NÁVRH NA INFORMAČNÍ BULLETIN č. : M4-III/26
K doporučení.

Týká se : Opravy spouštěcích motorků Scintilla M U002.

Důvod : V leteckém provozu vyskytly se následující závady spouště-
cích motorků Scintilla M U002 :

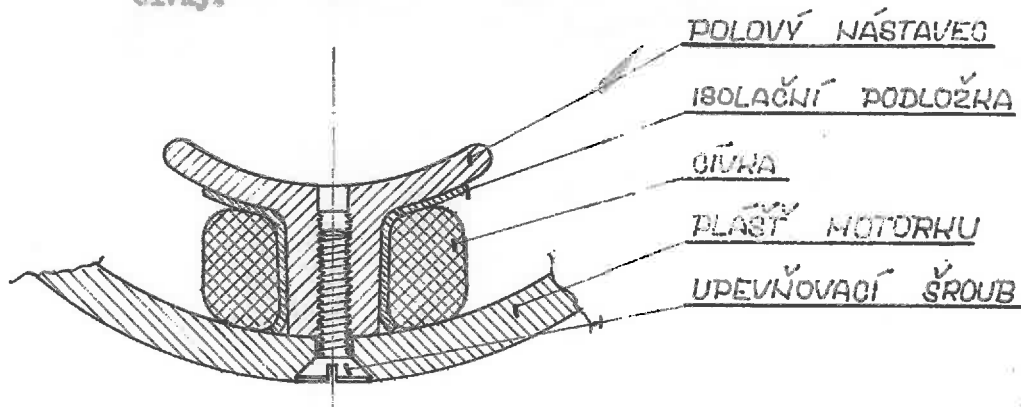
1) Uvolňování cívek statoru :

Příčina : Cívky jsou již ve výrobním závodě poněkud volněji do pláště mo-
torku montovány. Provozním teplem, obzvláště po přetěžování mat.
spouštěče (nedodržování instrukcí pro provoz), nastává sesýchání
isolace a další uvolňování cívky na pólovém nástavci. Třením mů-
že nastat i případ poškození izolace cívky.

Opatření : Po rozebrání motorku vyjmout pólové nástavce a vložit pod ně
speciální podložky z izolačního papíru /viz náčrt/ nebo dobrou
izolační elektr.pásku a pólové nástavce opět dobře utáhnout.
Pak dokončit úplnou montáž motorku.
Vložením podložky pod pólový nástavec zvýší se izolační schopnost
a při eventuálním uvolnění nedojde třením k poškození izolace
cívky.

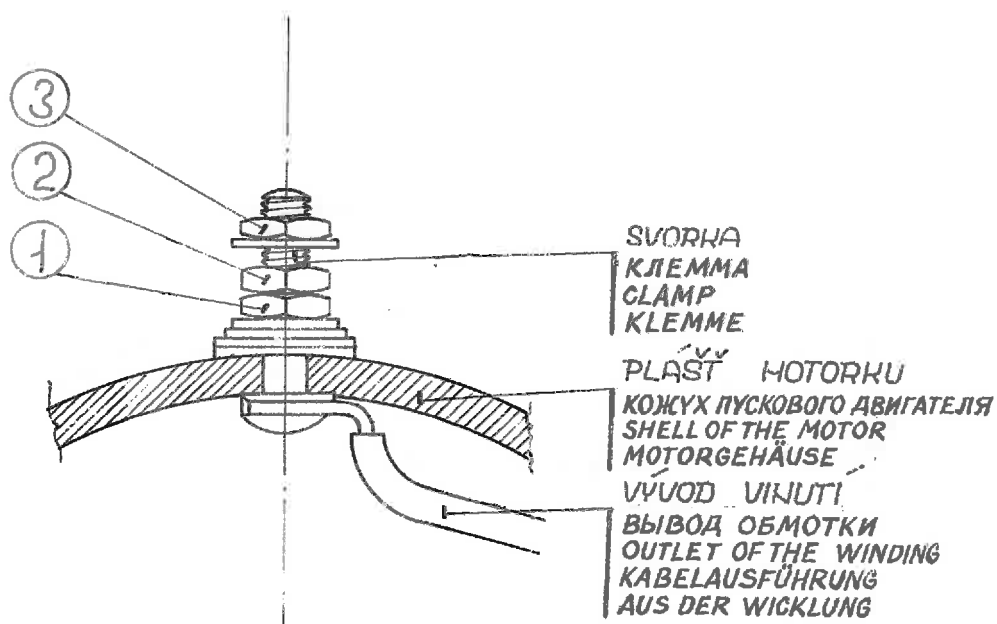
2) Ulomení vývodu vinutí statoru :

Příčina : Při montáži ve výrobním závodě matice přitahující svorky k plášti motorku jsou nedostatečně utaheny, nebo velkou utahovací silou při zapojování vodičů /kabelů/ k motoru uvolněny, čímž dochází k otáčení celé svorky až se ulomí pájkou spájený vývod a přeruší funkci motoru.

Opatření : Při zapojování vodičů na motorek na zkušebně neb v letadle, nejprve dotáhnout pevně spodní matici /1/ tak, aby se svorka netočila - k plášti motorku, pak pojišťovací matici /2/. Pak vložit oko vodiče a utáhnout třetí matici /3/.
